Вопросы к Беловой — этап 5, комплекты АР и КР (51 модель IFC)

Папка: **ЖД станция / Работа над ошибками / Белова / 5 этап**. Модели сверены с ПД **Раздел ПД №4 Часть №2 ИЛО2 (АР) (1439_2025_5).pdf**, **Раздел ПД №4 Часть №3 ИЛО3 (КР)(1439_2025_5).pdf**, DXF ИЛО2/ИЛО3, ВОР **4.3. 1439_2025_5-ИЛО3.ВОР (КР)** и **4.5. …ИЛО5.ВОР (ТХ)**, с EIR (Приложение №1). Посадка зданий и ограждения проверена по моделям ПЗУ 5 этапа (Пятница). Проверено: схема и имена файлов, структура, обязательные атрибуты, Шифр, состав моделей против ПД/ВОР, размеры, марки, отметки, посадка, цвета.

ПД: Раздел ПД №4 Часть №3 ИЛОЗ (КР)(1439_2025_5).pdf, лист ГЧ.17 «Схема устройства опор»
Модель: 1439-2025-5_-Круглое поле_5_КР_КМ_Ч1_Ограждение здания водоподготовки.ifc
ПЗУ: 1439-2025-5_Круглое поле_5_ГП_ПЗУ_Ч3_Площадка водоподготовки.ifc

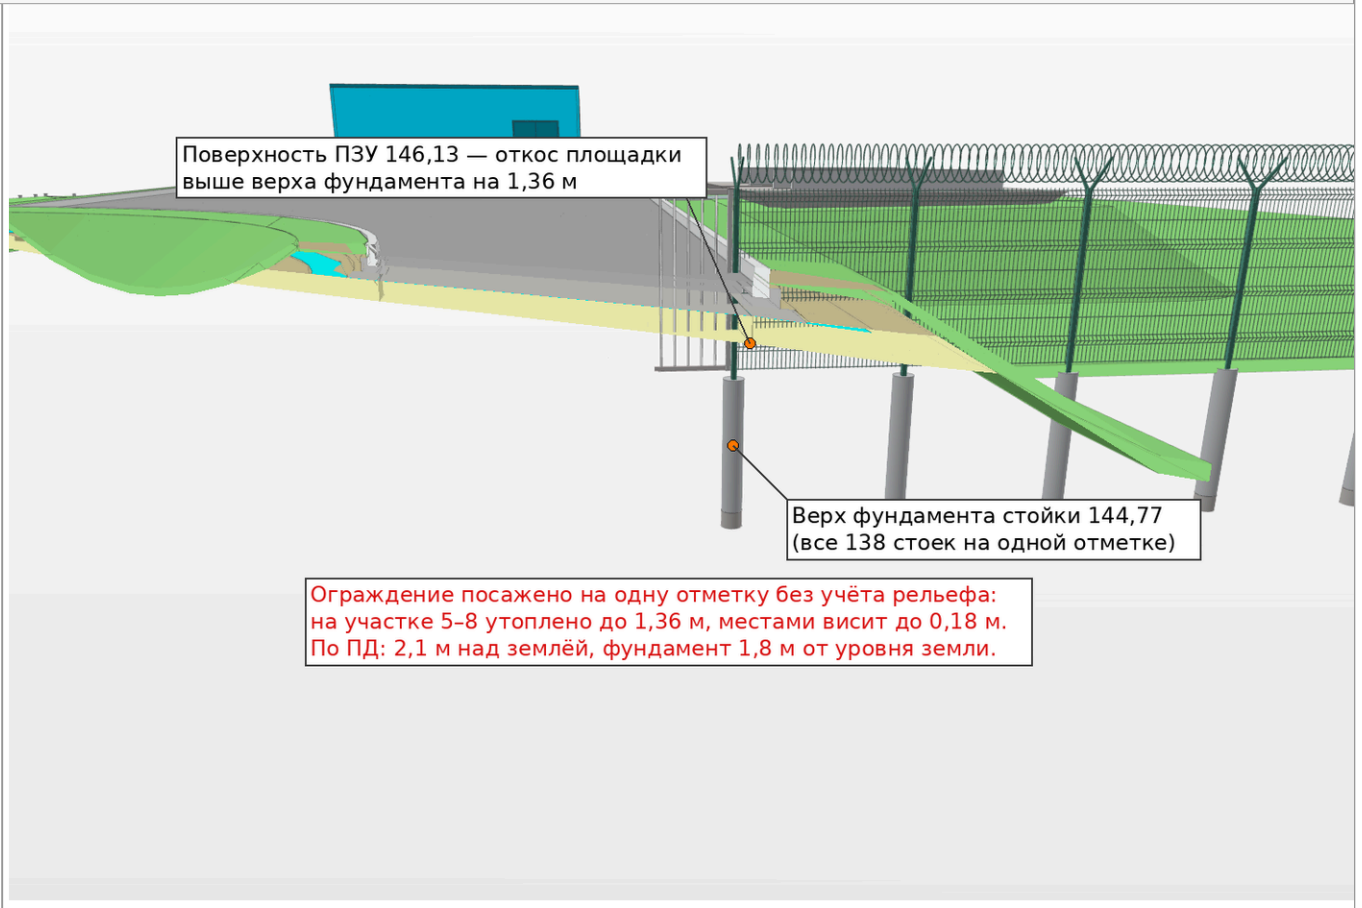
1. **Ограждение посажено на одну отметку без учёта рельефа.** КМ_Ч1 (здание водоподготовки, участки 5–8): верх всех 138 фундаментов 144,77, поверхность ПЗУ 144,59–146,13 — утоплено до 1,36 м, местами висит до 0,18 м. КМ_Ч2 (ёмкости, участки 1–4): верх фундаментов 140,60 при поверхности ПЗУ Ч4 140,76–141,78 — утоплено на 0,16–1,18 м. КМ_Ч3 (камеры, участки 9–12): модели ПЗУ в этой зоне нет; верх фундаментов 142,00, а земля у камер по ПД ≈ 141,77 (0.000 камеры В3-2, люки на 0,2 м выше земли) — ограждение приподнято примерно на 0,2 м, проверить по рельефу. По ПД стойка 2,1 м над землёй, фундамент на 1,8 м от уровня земли — сажать по рельефу.

Ограждение посажено на одну отметку без учёта рельефа:
на участке 5–8 утоплено до 1,36 м, местами висит до 0,18 м.
По ПД: 2,1 м над землёй, фундамент 1,8 м от уровня земли.

ПД: Раздел ПД №4 Часть №3 ИЛОЗ (КР)(1439_2025_5).pdf, лист ГЧ.14 «Схема ограждения территории»
Модель: 1439-2025-5_-Круглое поле_5_КР_КМ_Ч1_Ограждение здания водоподготовки.ifc (вид сверху, фундаменты — оранжевые)

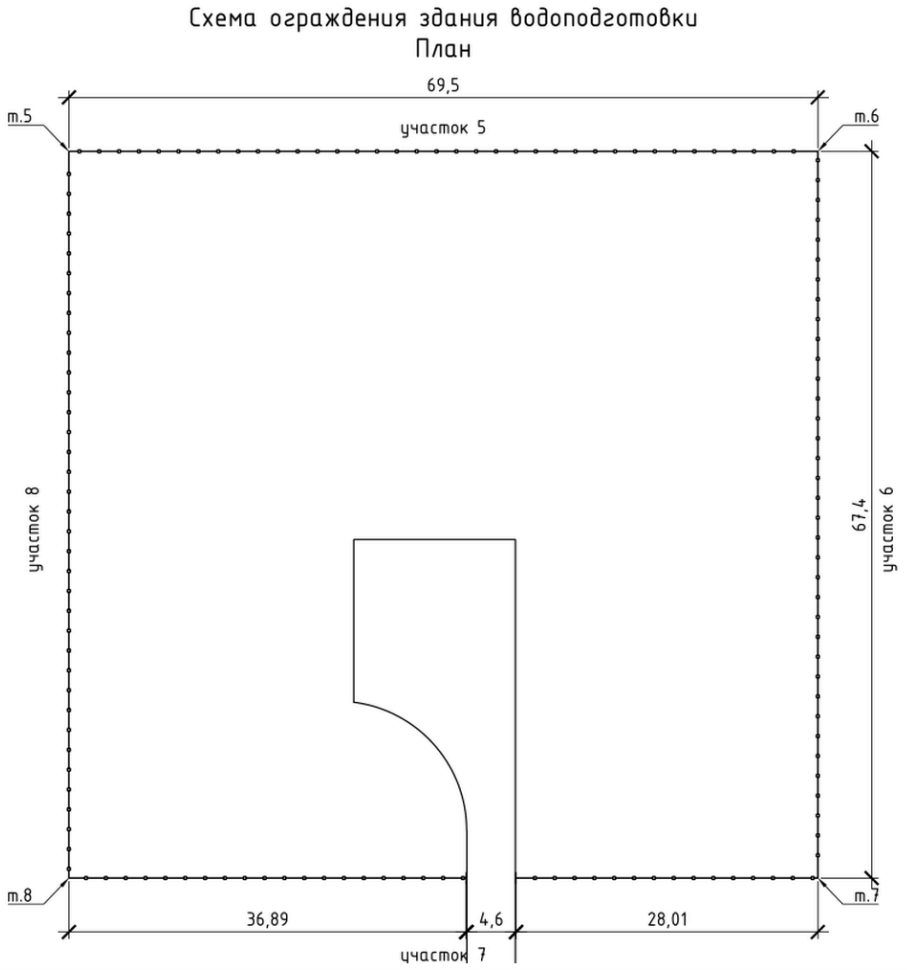
2. **КМ_Ч1 — раскладка не по ПД:** шаг стоек 2,0 м, 138 стоек и фундаментов; по ПД участки 5–8 из панелей 3,0 и 2,5 м — 93 стойки (ГЧ.14). Есть два фундамента в одной точке (дубликат). Под стойки ворот 4,5 м по ПД фундамент Ø350 на глубину 2,5 м, в модели все Ø250.
3. **Во всех трёх моделях:** щебёночная подготовка под фундаментами стоек 200 мм, по ПД 100 мм. Шифр у профилей ворот КМ_Ч2 (8 эл.) — «4.1.2. 1439-2025-3-ИЛО1.3» (3 этап). Имя файла КМ_Ч1 — «1439-2025-5_-Круглое поле…» (лишнее тире).

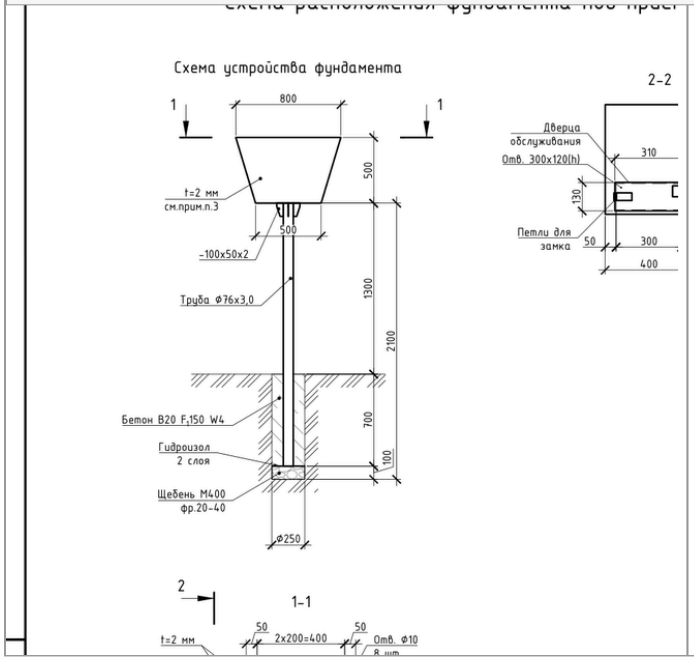
1. **Бункер_1 (КМ_Ч4) стоит на отметке 13,95–16,55** — на 133 м ниже площадки. Бункер_2 (КМ_Ч5) — 147,40–150,00. Поставить бункер_1 на рельеф. В обеих моделях стойка разбита на 26 частей; листы крепления названы «Заземляющее устройство (полоса/уголок/круг)»; фундамент стойки назван «…переездного светофора…».

Набор (Pset)	Свойство	Значение
Модель	Бункер_1 (КМ_Ч4)	низ 13.95 — верх 16.55 **стоит на отметке ~14 м — на 133 м ниже площадки (поверхность ≈ 147). Поставить на рельеф, как бункер_2**
Модель	Бункер_2 (КМ_Ч5)	низ 147.40 — верх 150.00

ПД: Раздел ПД №4 Часть №2 ИЛО2 (АР)(1439_2025_5).pdf, лист ГЧ.09 «Бытовой модуль. Фасады»; Раздел ПД №4 Часть №3 ИЛО3 (КР)(1439_2025_5).pdf, п.7.4
Модели: 1439-2025-5_Круглое поле_5_АР_АР_Ч6_Бытовой модуль.ifc
1439-2025-5_Круглое поле_5_КР_КЖ0_Ч6_Фундамент под бытовой модуль.ifc

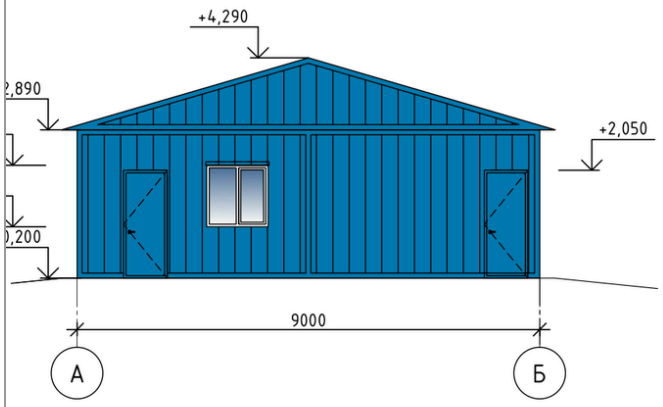
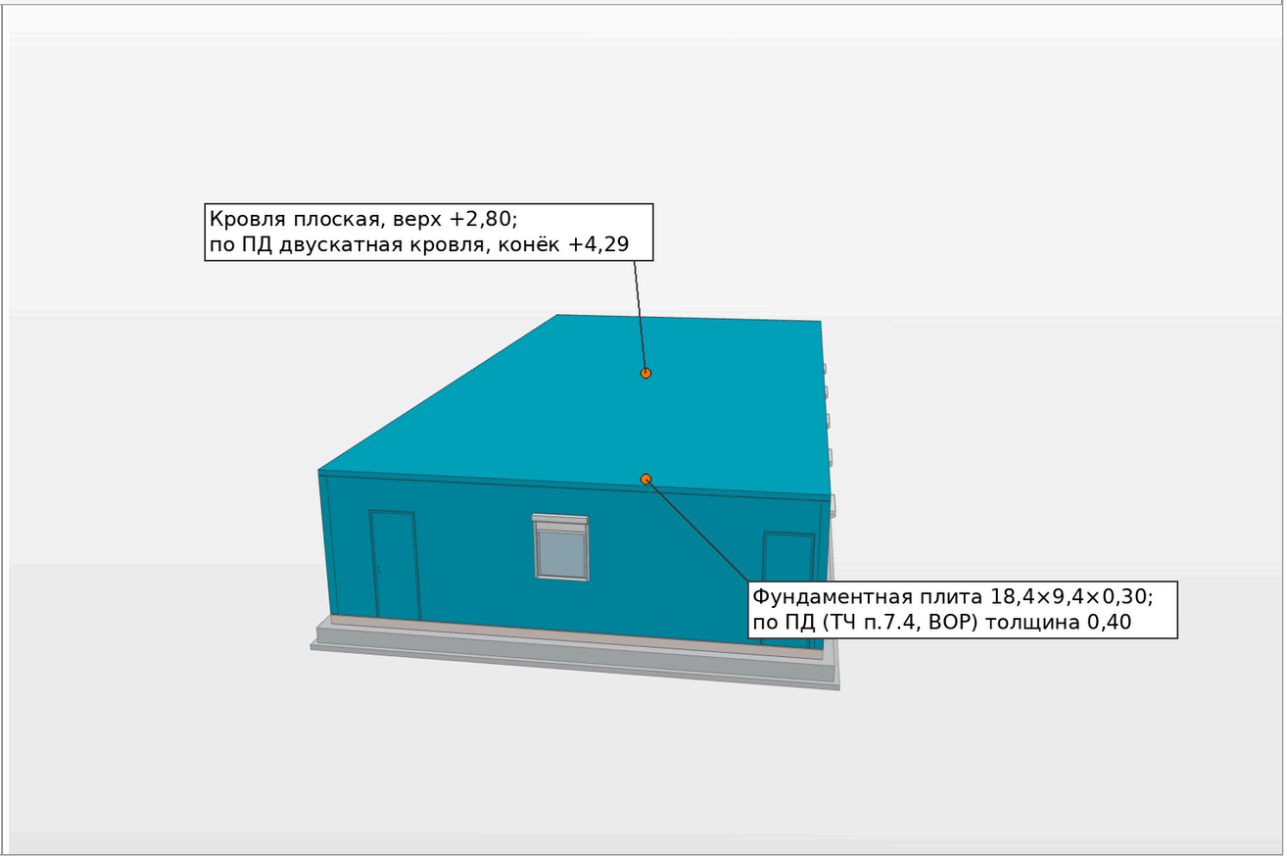
2. **Фундамент бытового модуля** (КЖ0_Ч6): толщина плиты 0,30 м, по ПД (ТЧ п.7.4) и ВОР — 0,40 м.

ПД: Раздел ПД №4 Часть №3 ИЛОЗ (КР)(1439_2025_5).pdf, лист ГЧ.13 «Конструкция камеры В3-2»
Модель: 1439-2025-5_Круглое поле_5_КР_КЖ_Ч2_Конструкция камеры В3-2.ifc (разрез)

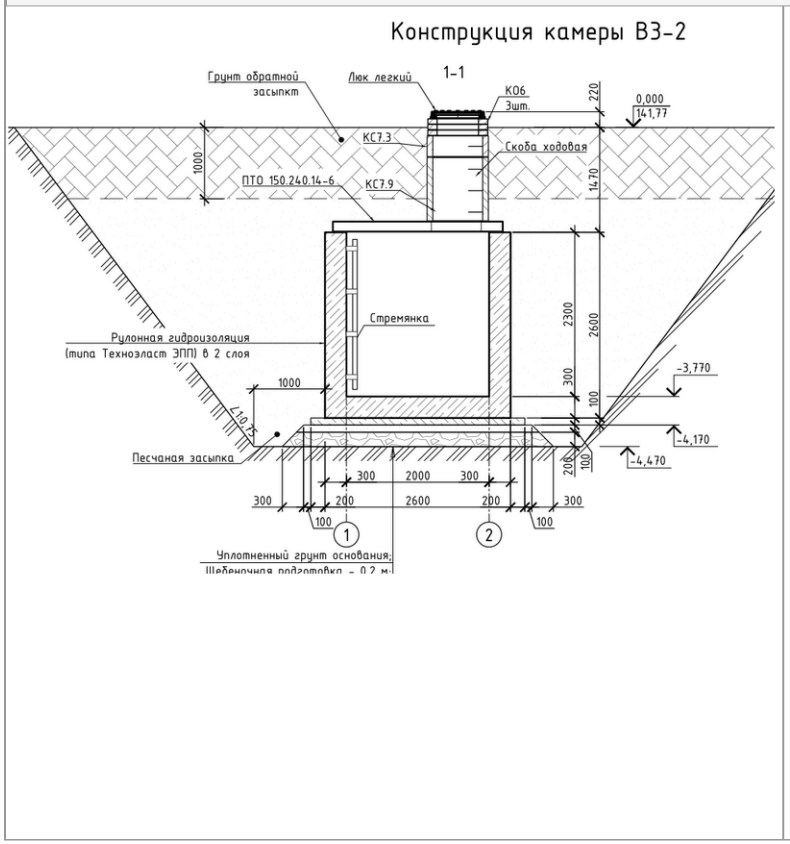
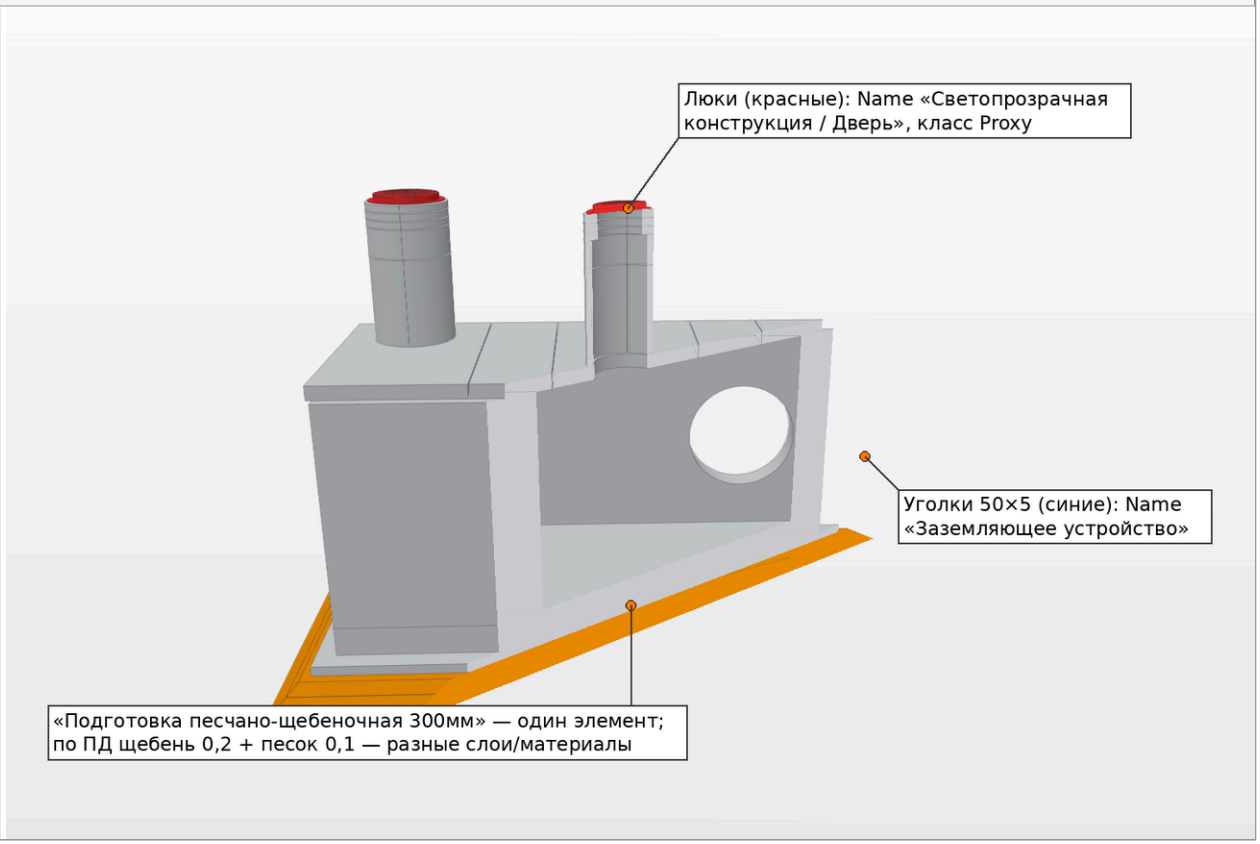
4. **Камеры В3-1, В3-2** (КЖ_Ч1, Ч2): подготовка «песчано-щебеночная 300мм» одним элементом — по ПД щебень 0,2 м и песок 0,1 м, разные слои и материалы; люки названы «Светопрозрачная конструкция / Дверь» (класс Proxy); уголки 50×5 — «Заземляющее устройство». В КЖ_Ч1 у стен материал «Бетон» без класса (в КЖ_Ч2 — B25); опечатка «Плита **беонная**», «Подготовка **беонная**». Плиты перекрытия против ВОР (р.11–12) и листов ГЧ.12–13: В3-1 — по ВОР 2 плиты ПТО 150.240.14-6 и 1 плита ПТ 75.240.14, в модели 3 элемента «ПТО 150.240**,**14-6», один из них шириной 0,71 м — это ПТ 75, назвать и замаркировать как ПТ; В3-2 — по ВОР 2 плиты ПТ 75.240.14, в модели один элемент «ПТ 75» габаритом 2,98×2,38 м — разделить на два изделия.

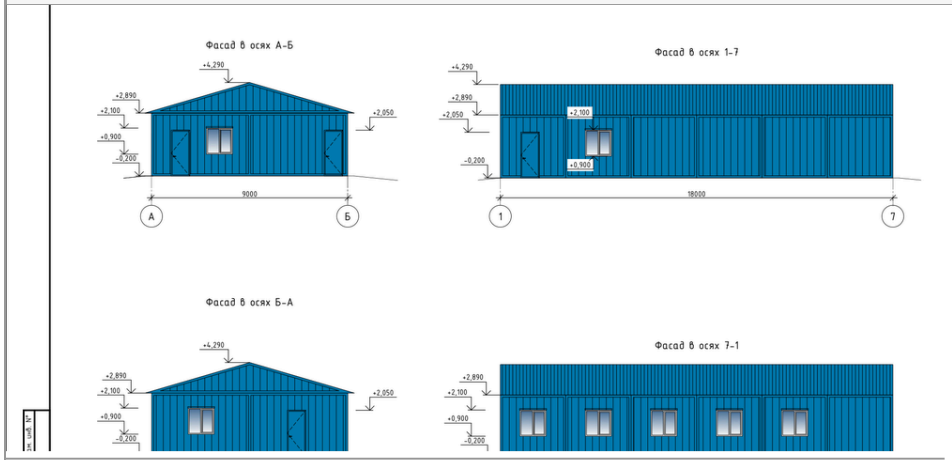
1. **Бытовой модуль** (АР_Ч6): кровля смоделирована плоской панелью (верх +2,80); по ПД (ГЧ.09, ТЧ) — общая двускатная металлическая кровля, конёк +4,29, карниз +2,89. Смоделировать кровлю (см. рис. выше).
2. **Отливы и подоконники** без «Шифр проекта» (АР_Ч1, Ч2, Ч6, Ч9), выгружены классом IfcWindow; опечатка «Отлив металлтческий» (Ч6). «Потолок подвесной Армстронг» без «Material» (Ч1, Ч2).

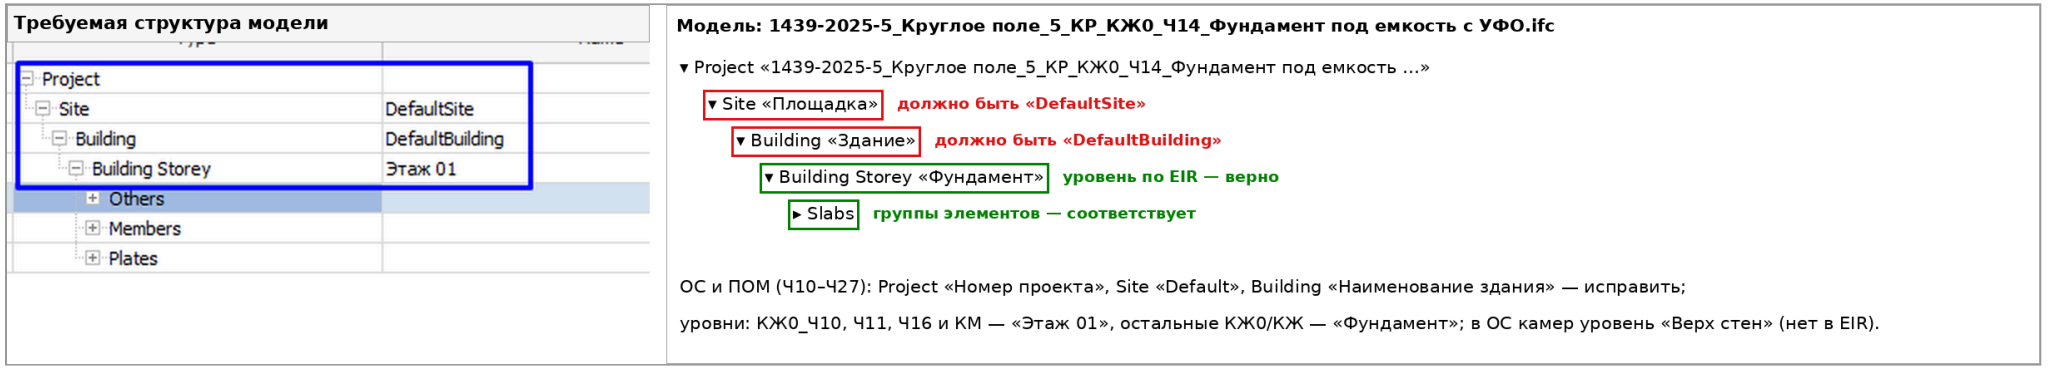
1. Требуется: Project → Site «DefaultSite» → Building «DefaultBuilding» → Building Storey → группы элементов. Группы сделаны верно. Не соответствует: в АР и КР площадка «Площадка», здание «Здание»; в ОС и ПОМ проект «Номер проекта», площадка «Default», здание «Наименование здания». Уровни: КЖ0_Ч10, Ч11, Ч16 и КМ — «Этаж 01», остальные КЖ0/КЖ — «Фундамент»; в ОС камер уровень «Верх стен» — в EIR нет. Сетка осей в ОС и ПОМ продублирована на уровнях «Этаж 01» и «Кровля».
2. Имена файлов по EIR п.3.5: без пробелов, только заглавная кириллица, цифры и тире, блоки Шифр_Объект_Этап_Строение_Раздел_Часть. Сейчас в именах пробелы и строчные буквы («Круглое поле», «Туалетный модуль»), нет блока «Строение». Схему имён согласовать в BEP и выдержать во всех частях.
